MODIFICACIÓN PUNTUAL DEL PGOU DE PEGO

“CANTERA PEÑALBA”

VERSIÓN INICIAL (Conforme al artículo 54.1 TRLOTUP).

Expediente: 685/2022

LEYENDA

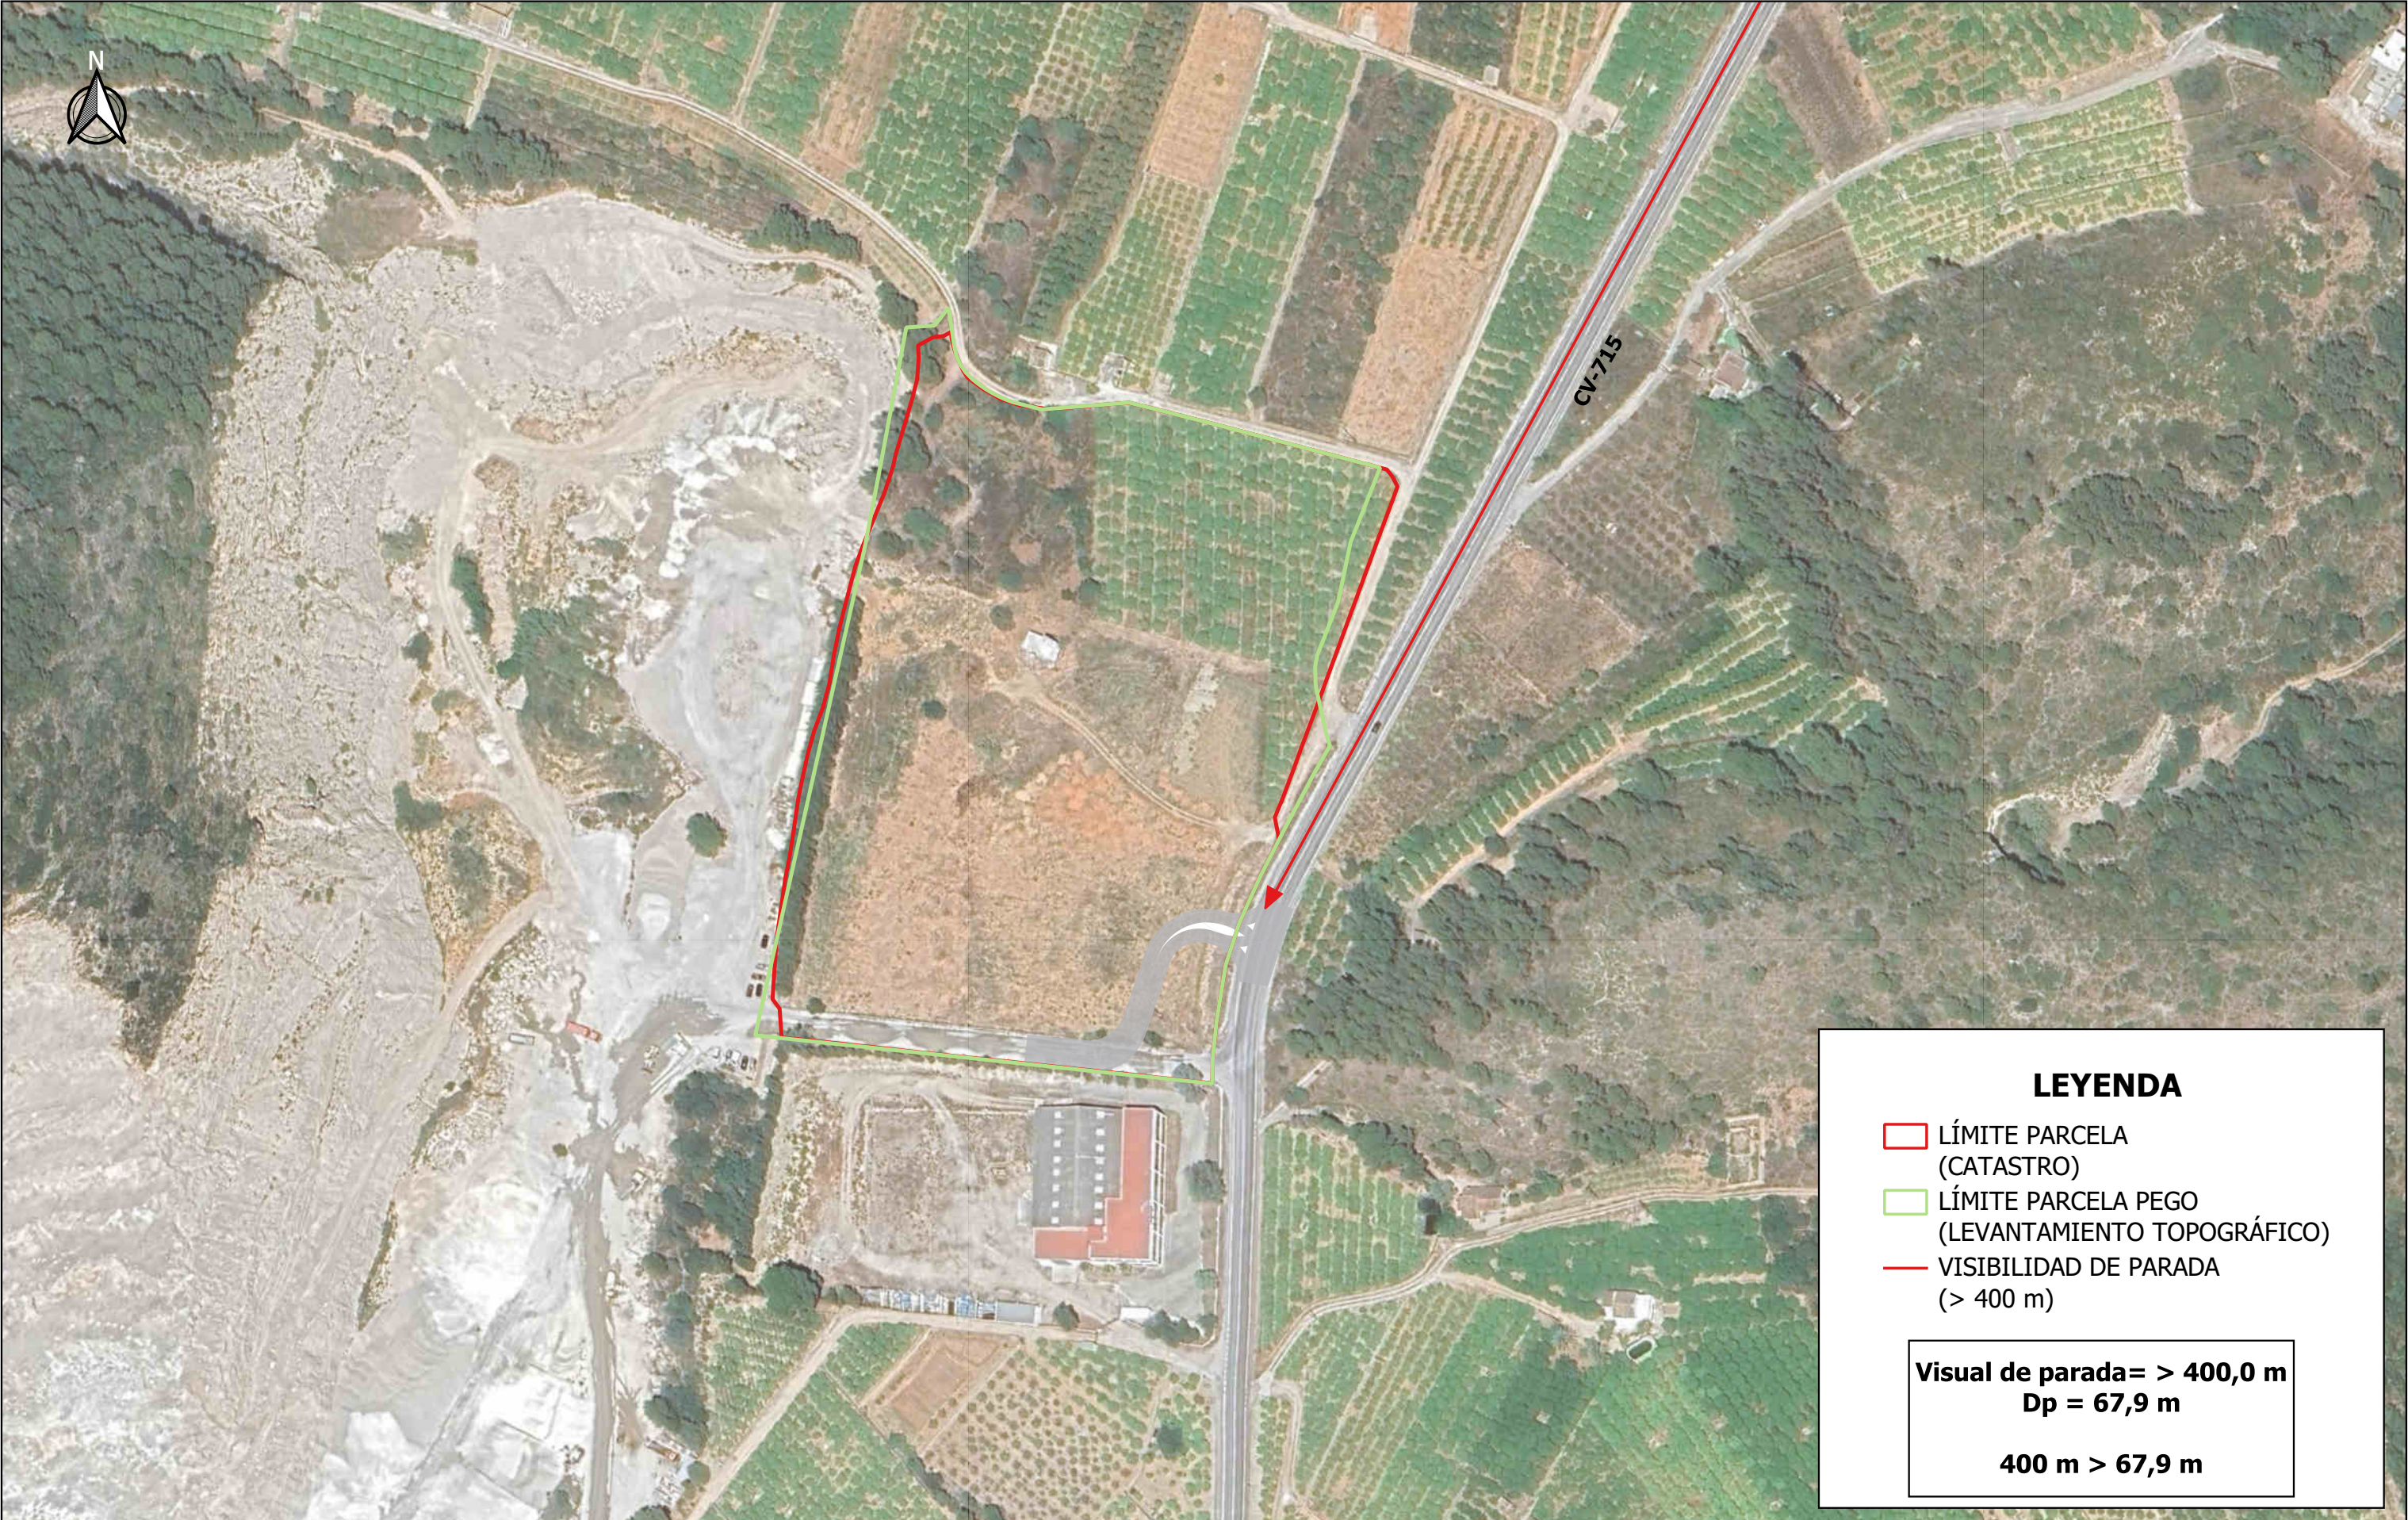
- **Estudio de visibilidades del acceso propuesto** desde la carretera autonómica **CV-715**.
- La **propuesta de acceso debe cumplir con la Orden FOM/273/2016, de 19 de febrero**, por la que se aprueba la **Norma 3.1-IC Trazado**, de la Instrucción de Carreteras (existencia de las visibilidades requeridas, diseño acorde a la IMD en el año horizonte del **tráfico total generado** por la actividad existente de **cantera** y la futura actividad propuesta de **planta de aglomerado**, teniendo en cuenta el vehículo patrón característico). La propuesta de acceso debe ser compatible con un sistema de drenaje adecuado en la zona del acceso, evitando la llegada a la calzada de aguas de escorrentía, etc.

El presente apartado tiene por objeto estudiar la visibilidad en la propuesta de acceso realizada en el PK 5+725 de la carretera CV-715, que permiten el acceso a la futura Planta de Aglomerado Asfáltico proyectada en la parcela 42 del polígono 1 del T.M. de Pego (Alicante).
